第7回

都市計画道路 磯辺茂呂町線（園生町地区）みちづくり協議会

2-①第6回みちづくり協議会終了後にいただいた意見書への回答

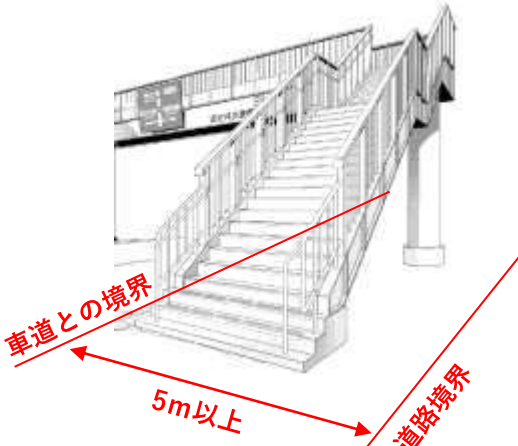
no	ご意見	回答
24	<p>環境影響調査において想定していた遮音材・防音材・排水性舗装の仕様及び測定条件（高さ・距離）とその効果を明記してもらいたい。</p>	<p>環境影響調査の測定条件は回答用資料④をご覧ください。</p> <p>排水性舗装は右図のように、隙間の多いアスファルトであるため、タイヤの摩擦音を吸収する性能が確認されており、騒音低減効果を見込まれます。</p> <p>これまで報告してきた環境影響調査では、遮音材・防音材の施工は加味していません。これらを用いる調査を行う場合には、条件についてご説明します。</p> <div data-bbox="1563 197 2101 596" style="border: 1px solid black; padding: 5px;"> <p>低騒音舗装 通常の舗装と比較して、タイヤと路面による騒音が小さい舗装です。又、雨を吸収することにより、水たまりを防止し、雨天時の走行安全性も向上します。</p>  <p>通常舗装 路面に「すきま」が無く音が反射し音が発生します。</p> <p>低騒音舗装 路面の「すきま」に音が吸収され騒音が低減されます。</p> </div>
25	<p>従来の測定箇所に加えて5階 10 階での騒音想定値を開示いただきたい。また測定場所、建物、道路の構造・仕様を開示いただきたい。</p>	<p>5階・10階での騒音想定値や測定箇所については回答用資料⑤を参照ください。</p> <p>またスロープ区間の騒音・振動についても回答用資料⑤をご確認ください。なお、大気への影響についてはスロープ区間での予測はしていませんが、長沼町付近での調査結果を踏まえると、スロープ区間においても大きな影響はないと考えられます。</p>
26	<p>内側2車線が地下の場合、スロープ区間の騒音・振動・大気汚染について具体的に説明いただきたい。</p>

■ご意見 no10～13 を踏まえた道路構造 (例)

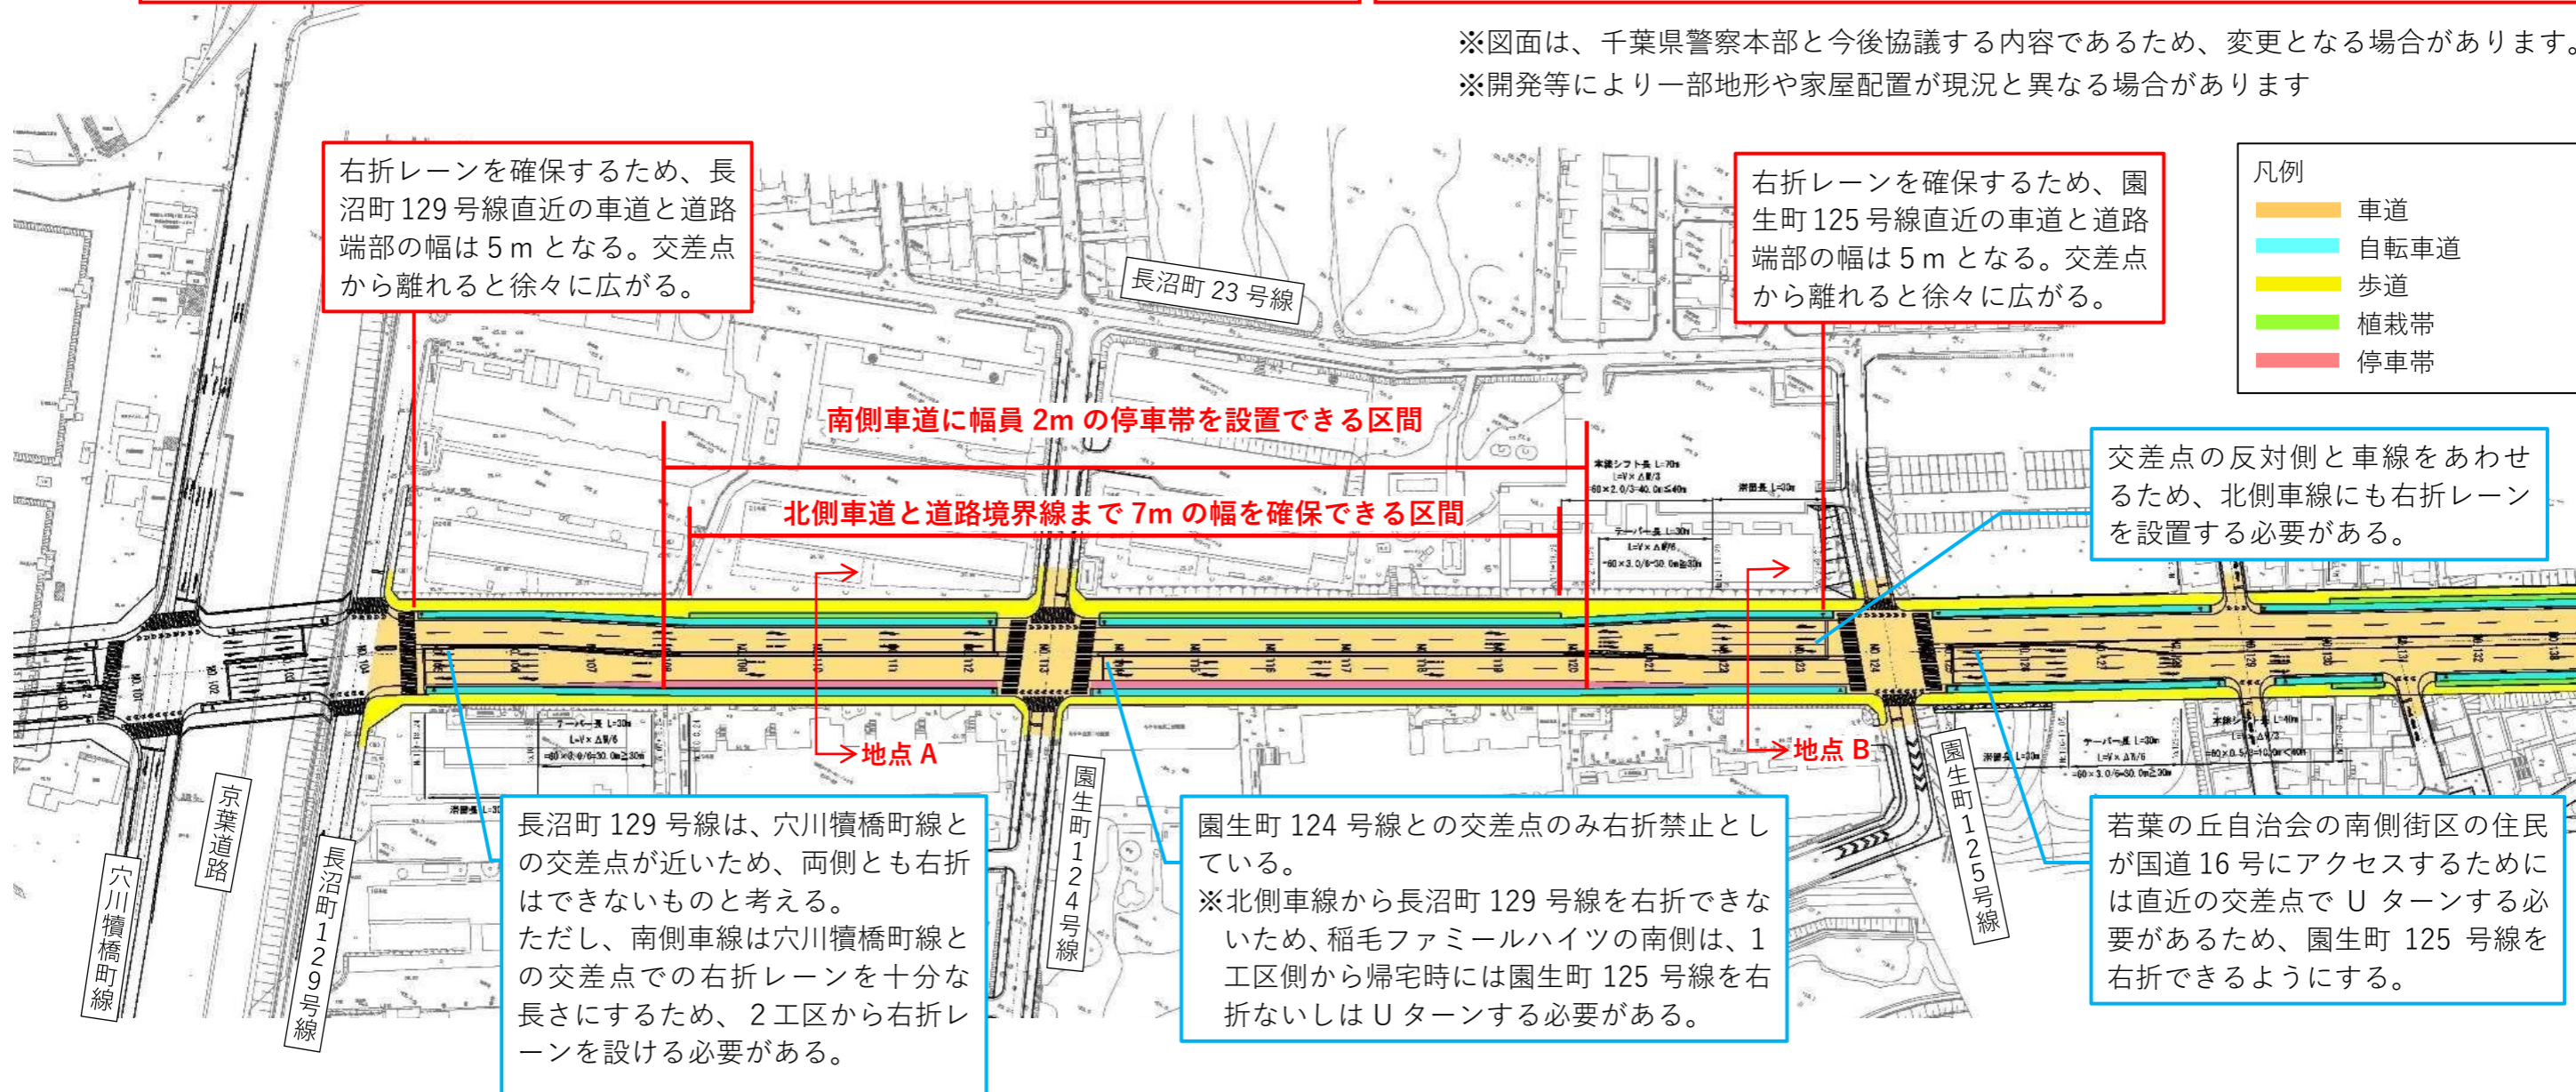
no	ご意見	回答
10	<p>条件2：中央分離帯を最小にして、各棟との間隔を取る道路幅は可能な限り狭くしてもらいたい。稲毛ファミリーハイツ内の計画道路では右折禁止とし、かつ中央分離帯は最小限にしてほしい。</p> <p>右折禁止については、具体的に、北側車線では園生町124号線、園生町125号線との交差点で右折禁止、南側車線では長沼町129号線、園生町124号線、園生町125号線との交差点で右折禁止としてもらいたい。</p>	<p>前述のno6・7の回答にあるとおり、長沼町135号線からの右折が実現できないため、直近の交差点にてUターンができるようにする必要があります。具体的には園生町125号線及び園生町110号線等の交差点でUターンが望ましいと考えます。</p> <p>それを前提とし、no13の意見でご要望いただいている停車帯を設置した上で、右折禁止に関するご意見(no10)も一部取り入れ、磯辺茂呂町線(園生町地区)北側のマンション棟と車道との距離を最大限取った図面を回答用資料①に記載しています。</p>
11	<p>仮に4車線平面になった場合にはUターン用信号機の設置をお願いしたい。設置場所はファミリー交番前、介護施設前、長沼町135号線など。</p>	
12	<p>第6回協議会で提示された図面(若葉の丘自治会が分断されている図面)では車で国道16号に出る場合や、ファミリー側から帰ってくる場合、若葉の丘自治会の南側の住民はどこかでUターンする必要がある。少数の住民のためになるとは思われるが、安全にUターンできる交差点をつくってもらいたい。</p>	
13	<p>停車スペースの確保をお願いしたい。</p> <p>各棟(5・19・20号棟)の出入口が道路側にある場合や、郵便局はじめ各施設には駐停車スペースの設置が必要になる。ごみ収集、宅配、引っ越し時に必要である。</p>

■ 2工区の断面イメージ図（合流部・スロープ部・トンネル部）

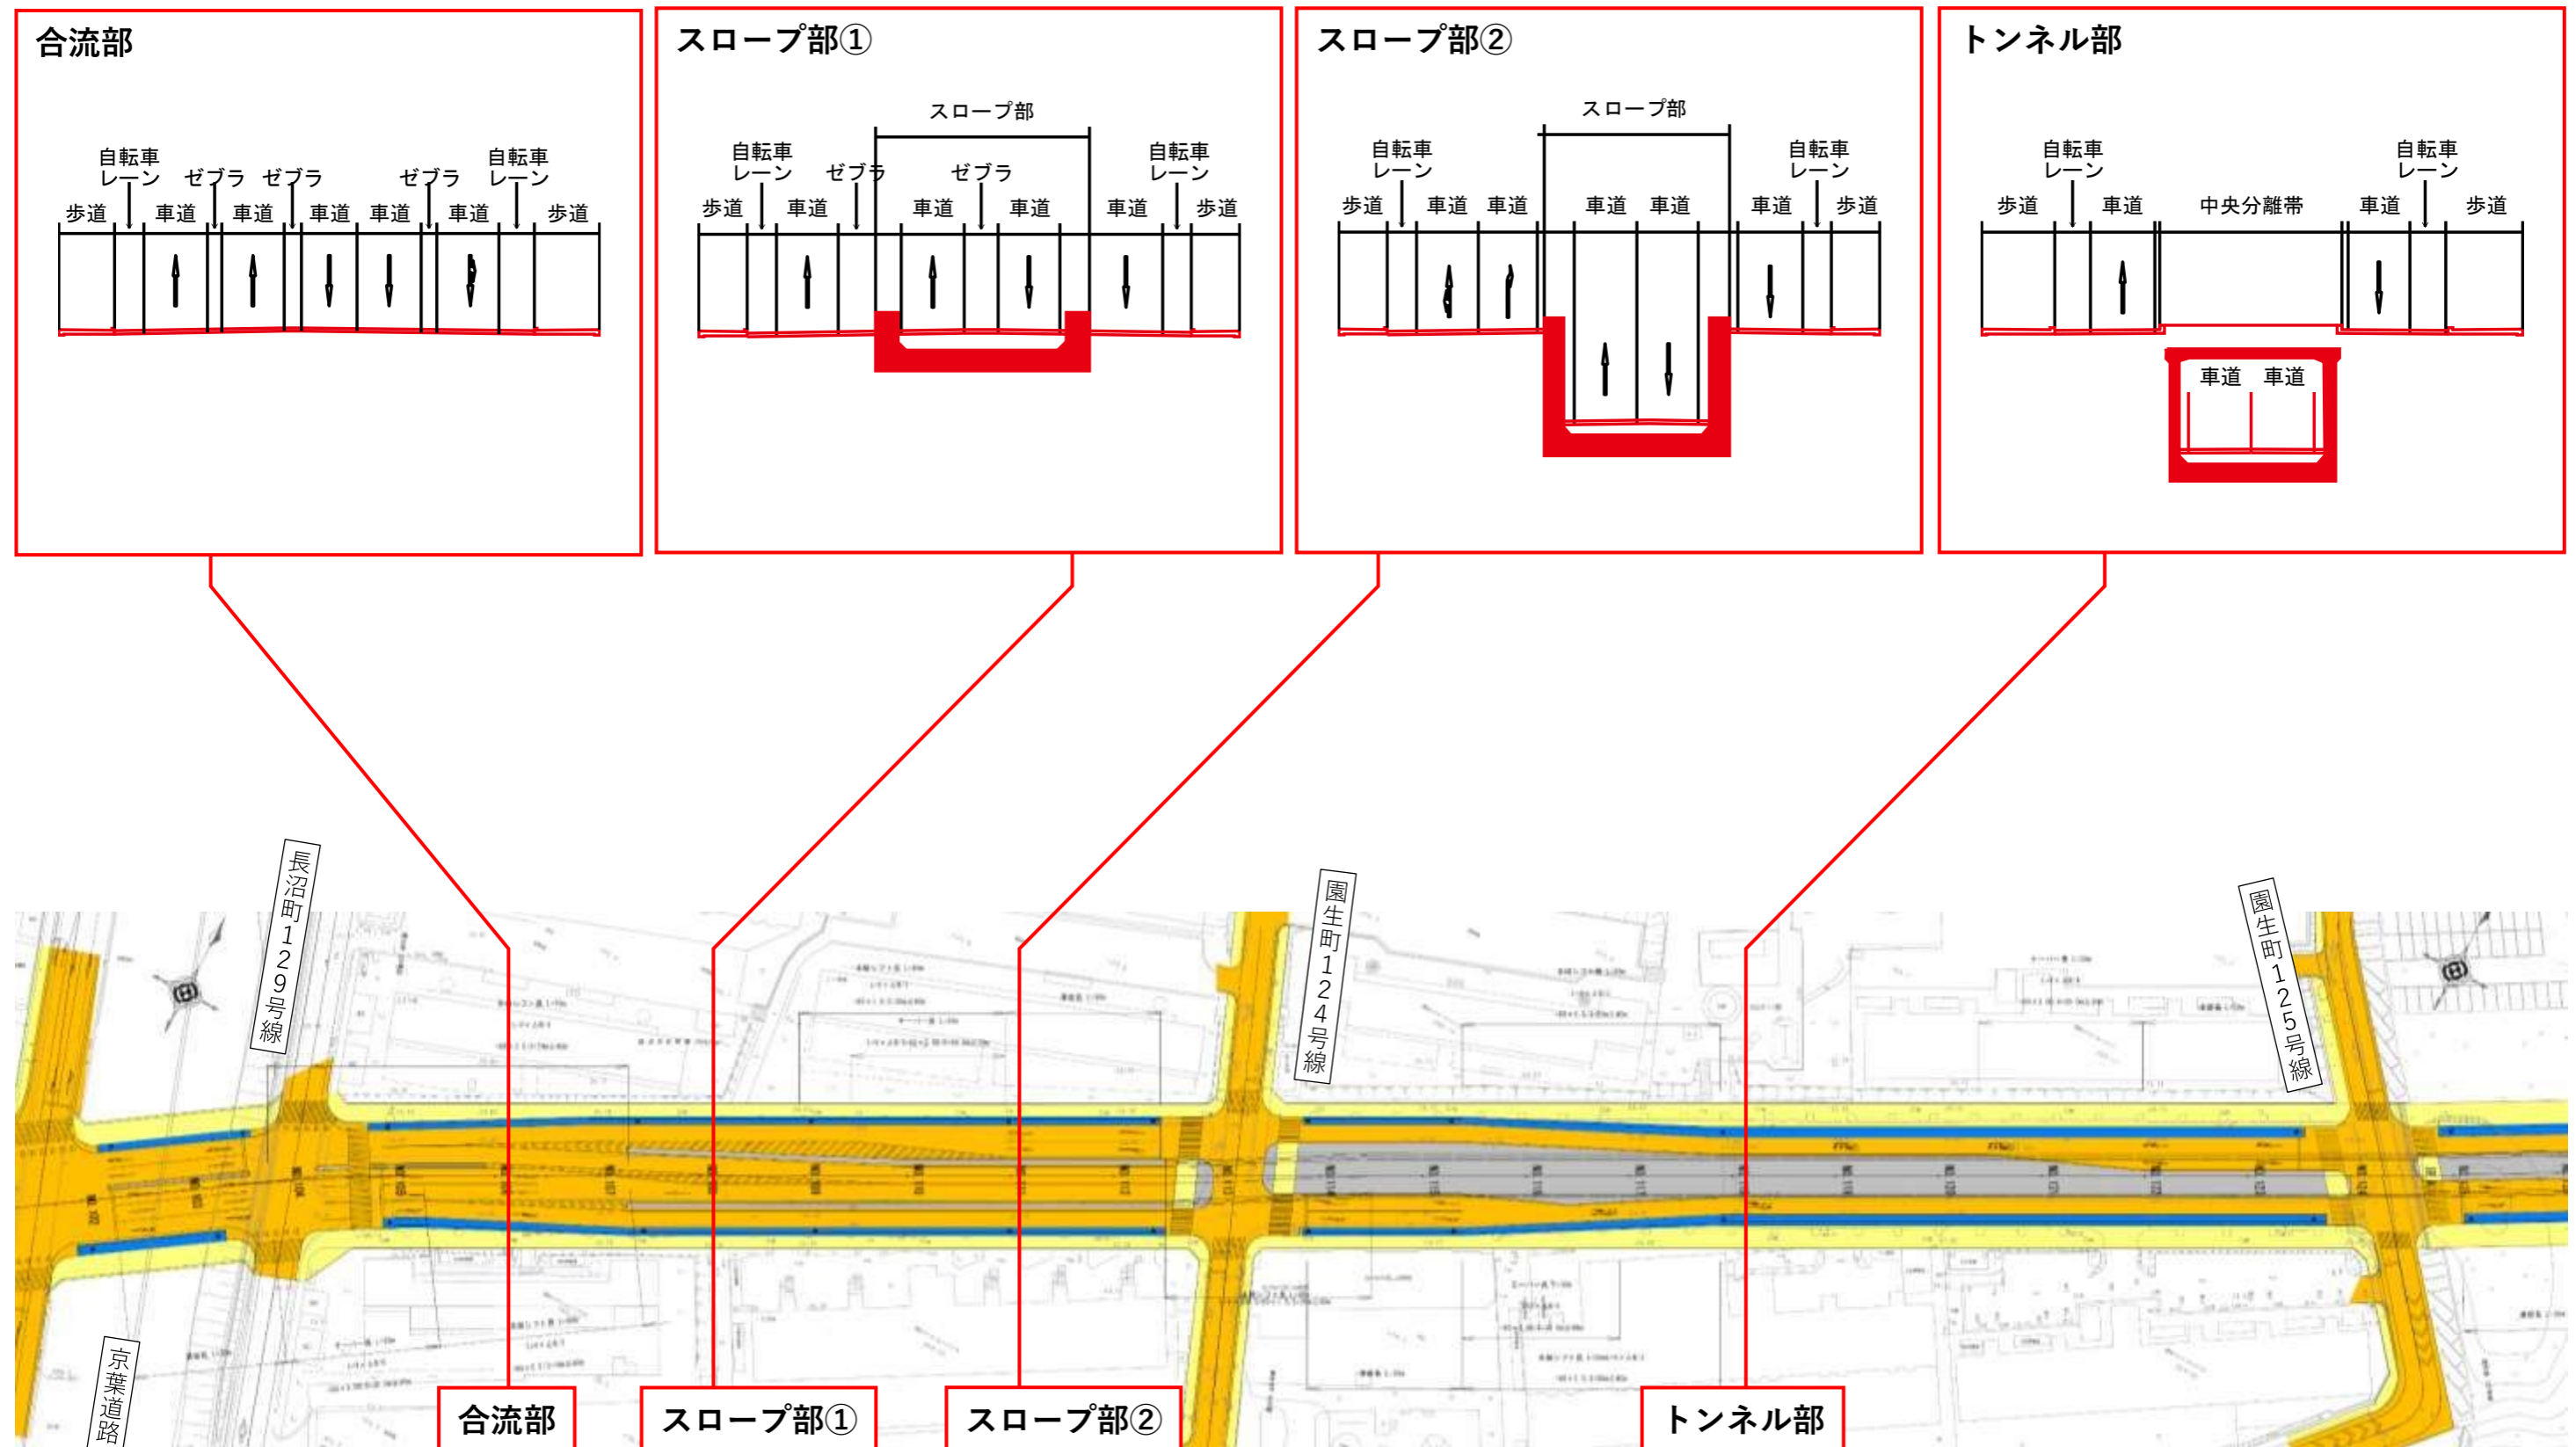
no	ご意見	回答
14	<p>南北横断（長沼町 135 号線との交差点）に関しては押しボタン式信号で対処してほしい。距離的な理由から信号は難しいという意見があるが、ここは既存の歩道であり、磯辺茂呂町線（園生町地区）はあとからのことである。この道を歩いて横断することが優先される。</p>	<p>信号の設置については警察庁が「信号機設置の指針」にて 150m の間隔を空けるという基準を定めています。</p> <p>押しボタン式信号や横断歩道については、今後、警察と協議していきます。</p>
15	<p>南北自治体分断にならない策をどうかお願いしたい。横断歩道は熱望する。</p>	
16	<p>第 6 回協議会で規定によって横断歩道が設置できないという話も出ているようだが、若葉の丘自治会のためだけでなく、あやめ台方面からの通行人のみなさんのためにも横断歩道をぜひつくっていただきたい。</p>	
17	<p>平成 18 年は、車も人も横断できる案で終わっている。つまり若葉の丘自治会の住民に対しては、平成 18 年の案に変更がある場合には変更の説明をしてから次の案の説明をすることが当然である。いきなり内側 2 車線が地下や 4 車線とも平面の話をするのはおかしいのではないか。</p>	<p>本協議会は、皆様からのご意見を伺いながら、道路整備に必要なことを決定していくこととしており、前回協議会の工程表で示したとおり、今年度道路構造（内側 2 車線が地下や 4 車線とも平面）を決定することを予定しております。</p> <p>なお、ご意見の箇所の交差点については、内側 2 車線が地下の場合も、4 車線とも平面の場合も、設置に関する条件は変わりません。</p>
18	<p>道路の標準断面だけでなく、入口・出口、合流点などの断面を示してほしい。</p>	<p>回答用資料②をご覧ください。</p>

■北側車線を地下化した際のイメージと道路構造上の課題

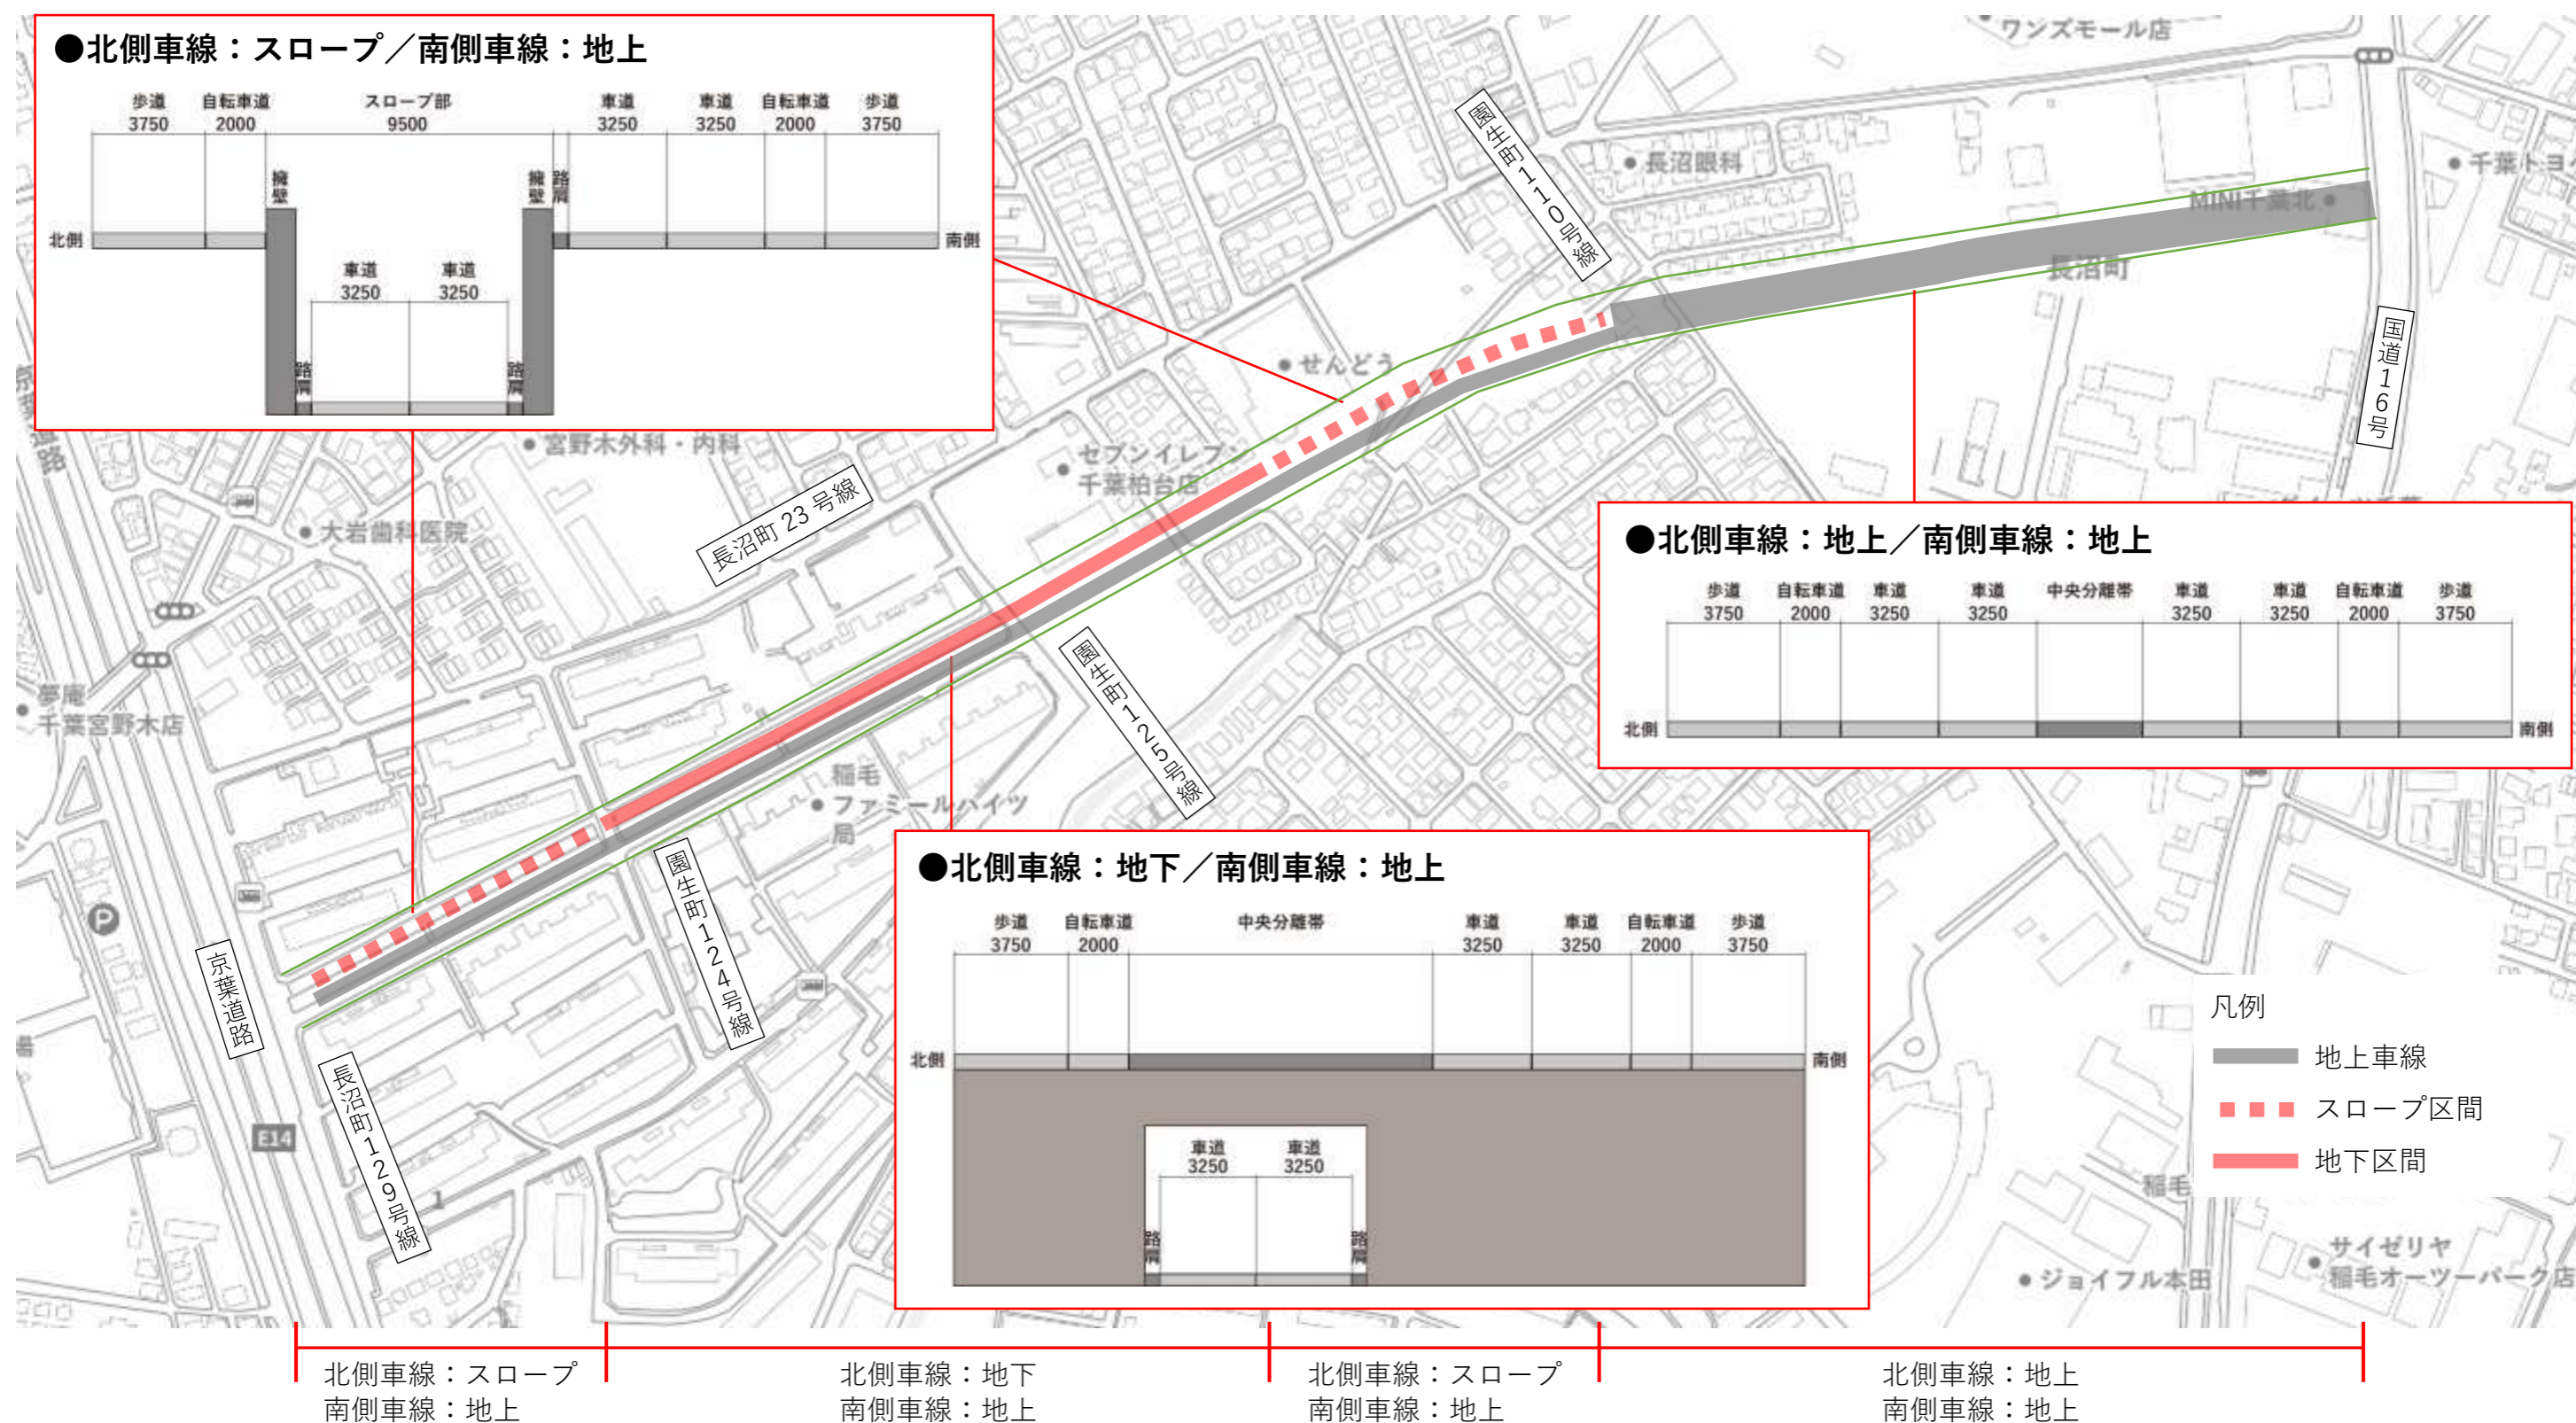
no	ご意見	回答
19	<p>外回り2車線（国道16号方面）のみ地下にし、自転車道・歩道は地下道の上面に設定することで、騒音の減少が期待でき、自転車道、歩道を設置しても外回り幅員を約7～8mにすることが可能となる。これにより内回り側に停車スペース、自転車道・歩道が設置できる。</p> <p>内回り線を地上平面にすることで20号棟北側のスロープをなくすことができ、信号待ち後の坂道発進、登坂時の騒音の減少が期待できる。</p>	<p>ご意見いただいた道路構造の概略は回答用資料③のとおりです。</p> <p>近年、線状降水帯や台風による豪雨が頻発しており、アンダーパスは冠水の恐れがあります。また、北側車線の地上部に車道を設けることが出来ないことから、長沼町129号線、長沼町23号線、園生町110号線に車両が集中することになり、生活道路の安全性が落ちます。</p> <p>このことから、千葉市としては望ましくない道路構造と考えています。</p>
20	<p>道路構造比較の項目で利便性と安全性があるが、この内容は「ヒト」と「クルマ」の立場を替えたメリット、デメリットで記してほしい（現状はクルマのことばかり。横断、車いす、散歩など人間を大事にしてほしい。）</p>	<p>内側2車線が地下の場合も、4車線とも平面の場合も、歩道は3～3.5m程度の幅員を確保でき、車いすが余裕を持ってすれ違えることができます。また電柱地下化により、誰にとっても歩きやすい歩行環境となります。いずれの道路構造を採用しても歩行環境には変わりありません。</p> <p>ただし、自転車での通行については、自転車道が整備できる4車線平面の方が、自転車レーンとなる内側2車線が地下の場合のよりも安全です。また、自転車レーンの場合には歩道を通行する自転車が発生する可能性があります。自転車道の場合はそのようなことが考えにくく、より歩行者が安全に通行することができます。</p>
<p>■全工区に関する意見</p>		
21	<p>（仮称）検見川・真砂スマートインターチェンジによる影響の調査を求める。西警察署交差点から磯辺茂呂町線への流入車両を加算した環境データを示してもらいたい。</p>	<p>提示している計画交通量は、スマートインターチェンジ開通時の交通量をみこんでいます。環境影響調査も同様の前提で行っているため、スマートインターチェンジ開通時の流入車両を加味した数値になっています。</p>

- アンダーパスは豪雨時における冠水の可能性があるため安全性に懸念があるほか、4車線とも平面に比べて整備費用が高く、整備期間は長くなる可能性がある。
- 北側車線の地上部に車道を設けることが出来ないことから、長沼町129号線、長沼町23号線、園生町110号線に車両が集中することになり、生活道路の安全性が落ちる。
